KRAJSKÉ ŘEDITELSTVÍ POLICIE OLOMOUCKÉHO KRAJE
územní odbor Jeseník
dopravní inspektorát

Č.j. KRPM – 127707/ČJ-2018-141106

Žádost o vyjádření k předloženému návrhu trvalého dopravního značení na místní komunikaci (MK) v ul. Nerudově ve Zlatých Horách - stanovisko Policie České republiky

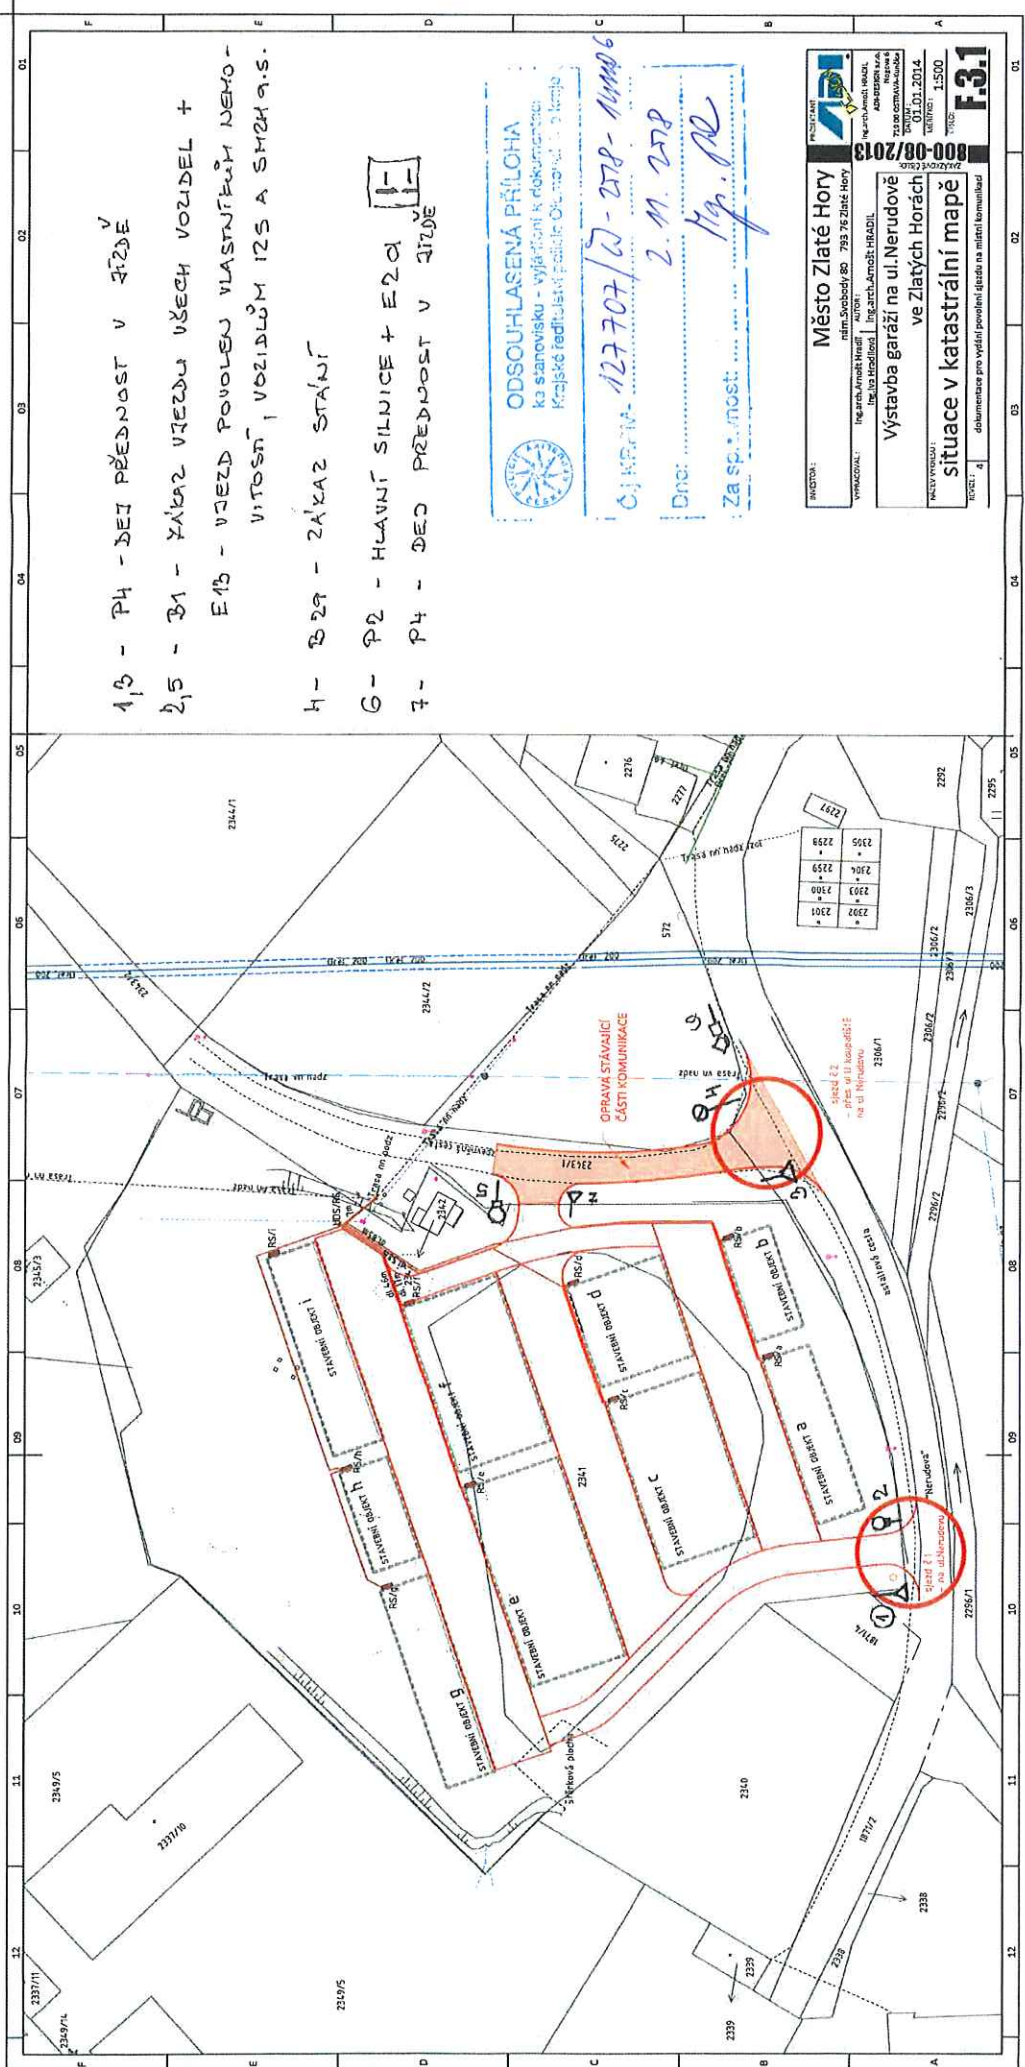
ve smyslu ustanovení § 77 odst. 3 téhož zákona, **s návrhem místní úpravy provozu na MK v ul. Nerudova**, na účelových komunikacích v ul. Nerudova (příjezdové a výjezdni komunikace k/z řadových garáží) a na MK spojující MK Nerudova s MK U Koupaliště ve Zlatých Horách podle přiložené a námi razítkem odsouhlasené situace. Tento návrh trvalého dopravního značení má zejména řešit umožnění vjezdu a výjezdu vozidel provozovatelů řadových garáží a částečně i nevhodné parkování vozidel zaměstnanců a.s. Česko-slezská výrobní. **Upozorňujeme**, že pod navrženou svislou dopravní značkou č. P 2 „Hlavní pozemní komunikace“ bude dodatková tabulka č. E 2b „Tvar křižovatky“, tabulka, která vyznačí jen skutečný tvar jedné křižovatky. Výjezd od řadových garáží na MK Nerudovu není podle zákona křižovatkou, aby byl podle předloženého návrhu vyznačen na dodatkové tabulce jako tvar druhé křižovatky.
